DETERMINAZIONE DEL DIRIGENTE SERVIZIO VIA/VINCA 25 giugno 2025, n. 282

[ID VIP 13322] - Parco agrivoltaico di potenza pari a 70,3 MW, con sistema di accumulo da 25 MW e delle relative opere di connessione alla RTN, da realizzarsi nei Comuni di Foggia (FG), in località "CERVARO", Ascoli Satriano (FG) e Castelluccio Dei Sauri (FG).

Proponente: SOCIETÀ FOTOVOLTAICO CINQUE S.R.L.

**REGIONE PUGLIA**  
**DIPARTIMENTO AMBIENTE, PAESAGGIO E QUALITA' URBANA**  
**SEZIONE AUTORIZZAZIONE AMBIENTALI**

**Figura 04:** Area dell’impianto fotovoltaico con segnalazione dei vincoli del PPTR con buffer 500 m

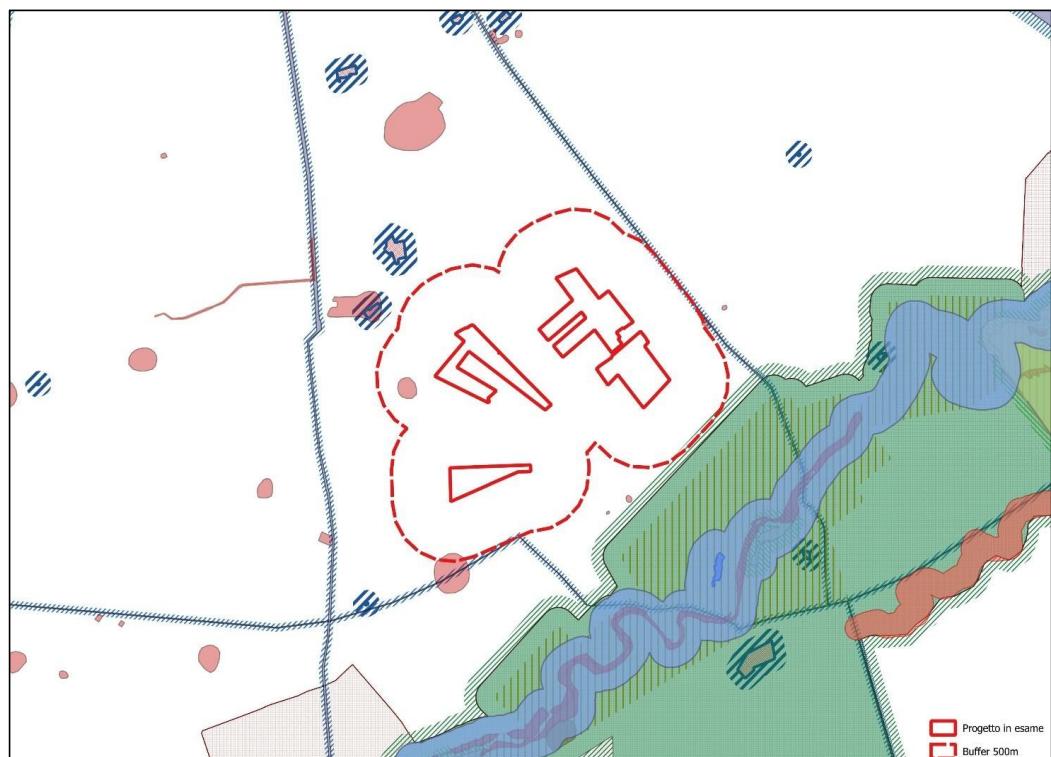
**lett. C quater)** l'area dell'impianto fotovoltaico **non ricade** nel perimetro dei beni sottoposti a tutela ai sensi del D.Lgs 42/2004 e **non ricade** nella fascia di rispetto di 500 m (perché trattasi di impianto fotovoltaico) dei beni sottoposti a tutela ai sensi della seconda parte o dell'art.136 del medesimo decreto. (Fig.04)

L'impianto appare progettato in modo da rispettare una distanza di 500 m dal vincolo delle componenti culturali ed insediativa - UCP: b-Aree appartenenti alla rete dei tratturi che scorrono in prossimità, in particolare:

Si segnala che nel buffer di 500 m sono presenti vincoli delle componenti culturali anche se non rientrano nei beni sottoposti a tutela ai sensi della seconda parte o dell'art.136 del D.Lgs 42/2004 (Fig.04):

Dall’analisi della cartografia si riscontra che le aree dell’impianto non ricadono in alcun vincolo diretto del PPTR. (Fig.04)

**Figura 05:** Ubicazione impianto e cavidotto rispetto a vincoli PPTR con buffer 500 m

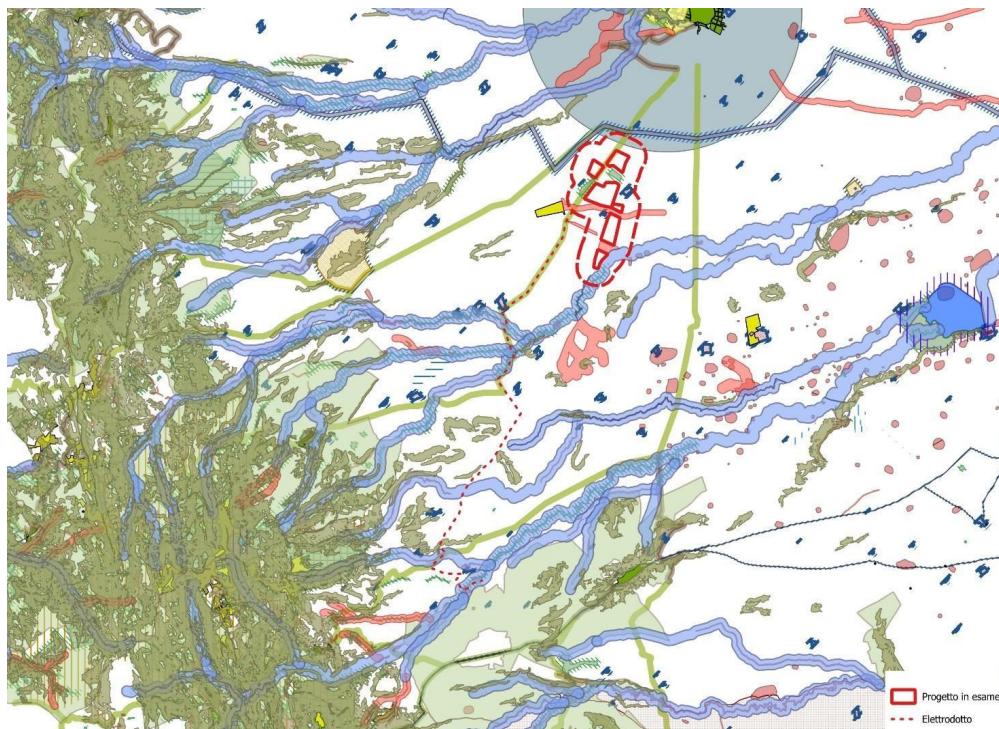
**Il cavidotto** di interconnessione tra il campo agrivoltaico e la ~~alla~~ stazione utente di trasformazione interferisce con i seguenti vincoli PPTR:

Il cavidotto invece segue le strade pubbliche esistenti. Nel suo percorso attraversa:

**Figura 06:** Area dell'impianto Fotovoltaico con indicazione delle aree NON IDONEE ai sensi del R.R. 24/2010

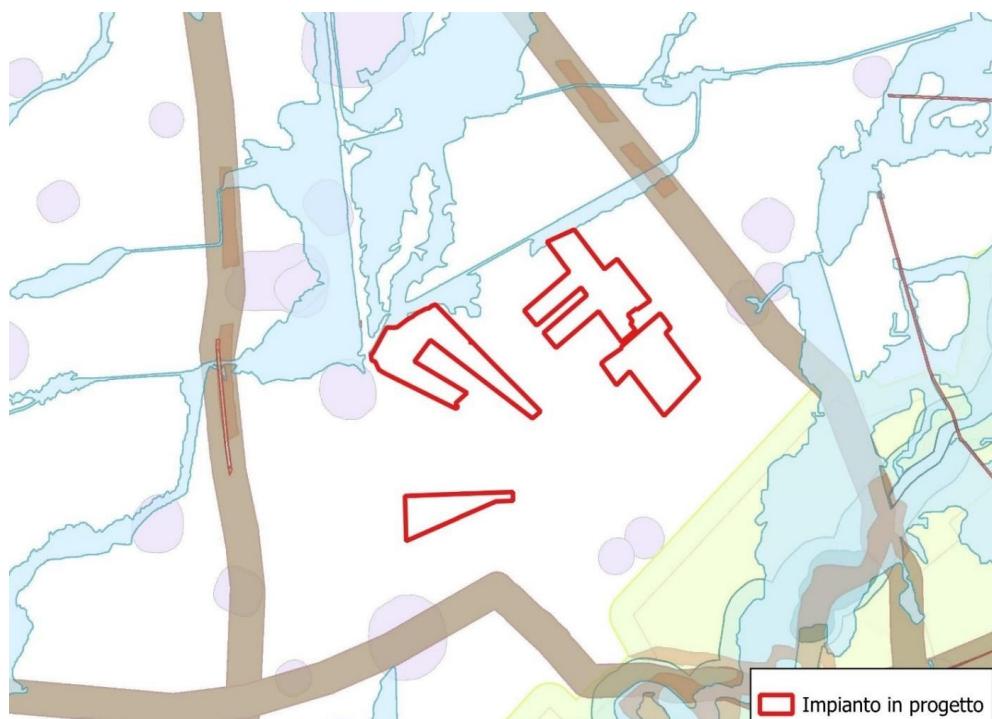
In riferimento al Decreto Ministeriale n.24 del 30 dic. 2010 avente per oggetto: "Linee Guida per l'autorizzazione degli impianti alimentati da fonti rinnovabili", recante la individuazione di aree e siti non idonei alla installazione di specifiche tipologie di impianti alimentati da fonti rinnovabili nel territorio della Regione Puglia", e in riferimento al DGR 23 ott 2012 n 2122 si riporta la cartografia relativa alle **AREE NON IDONEE** (Fig.06).

Dall'esame della cartografia risulta che il progetto non interferisce con aree classificate come "non idonee" ai sensi del R.R. 24/2010, rimanendo ai margini meridionali di un'area soggetta a vincolo idrogeologico.

**Figura 07:** Area dell'impianto fotovoltaico con indicazione degli altri impianti FER con codice regionale da considerare per impatti cumulativi

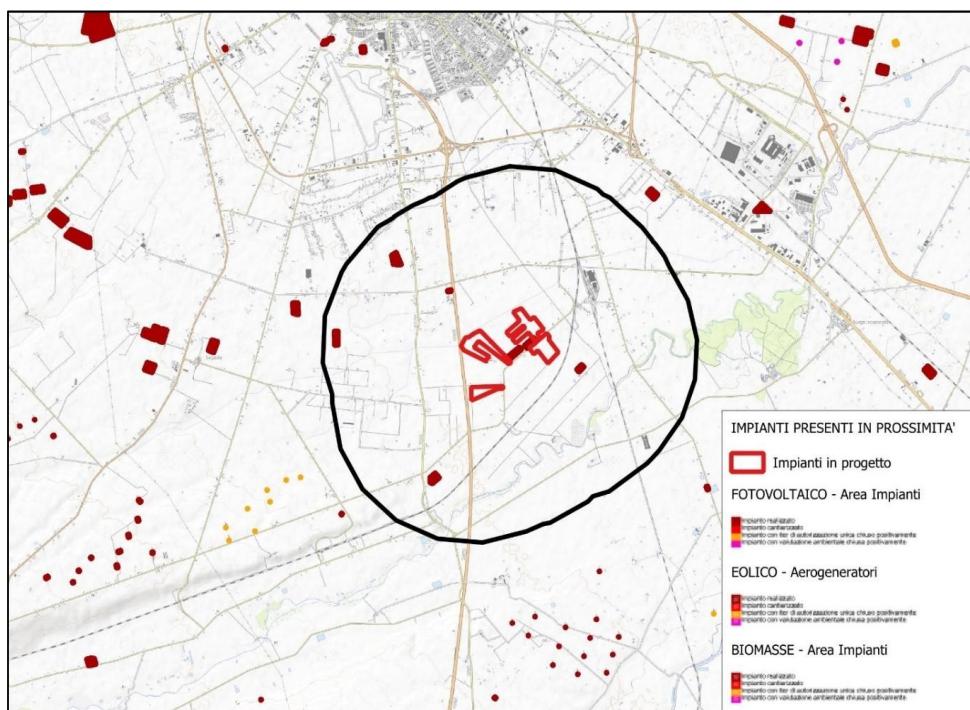
La DDSE Reg. Puglia n. 162 del 6 giugno 2014 stabilisce che l'analisi degli impatti cumulativi per gli impianti fotovoltaici si estenda ad un buffer di 3 km, come indicato nella figura che segue (Fig.07).

L'analisi degli impatti cumulativi andrebbe quindi approfondita per tenere conto dei seguenti aspetti prescritti dalla normativa: Impatto visivo cumulativo con carta dei campi visivi e calcolo degli indici di visione azimutale e di affollamento; Patrimonio culturale e identitario: interazioni con l'insieme degli

impianti presenti nel territorio di riferimento sotto il profilo della vivibilità, della fruibilità e della sostenibilità; Indice di pressione cumulativa.

Figura 10: Sezione dell'area dell'impianto con indicazione delle scelte progettuali

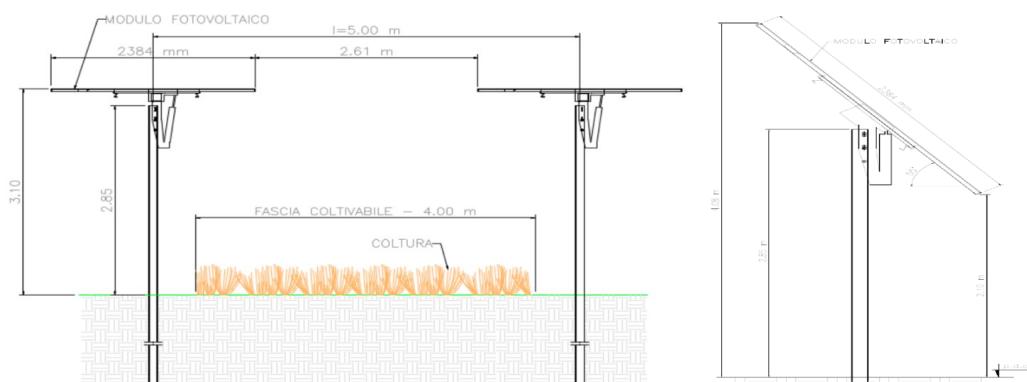
I tracker monoassiali nella loro posizione più bassa raggiungono 2,10 m da terra, mentre l'altezza massima in posizione orizzontale sarà di 3,01 metri e ci sarà una rotazione di coltivazioni orticolte, leguminose e foraggere. L'interdistanza tra i tracker nella loro posizione di massimo ingombro orizzontale, è solo di 2,61 metri che rende possibile la coltivazione solo con mezzi meccanici di ridotte dimensioni oltre al fatto che l'ombreggiamento dei pannelli così vicini tra loro lascia poca area illuminata per le sottostanti coltivazioni anche tra i tracker. Inoltre non è stato valutato il passaggio mezzi per la manutenzione ordinaria dei pannelli sulle colture in quegli spazi ridotti e non vi è nulla in merito alle sostanze che saranno utilizzate per la pulizia, come quelle utilizzate per la rimozione dei muschi se compatibili con le colture.
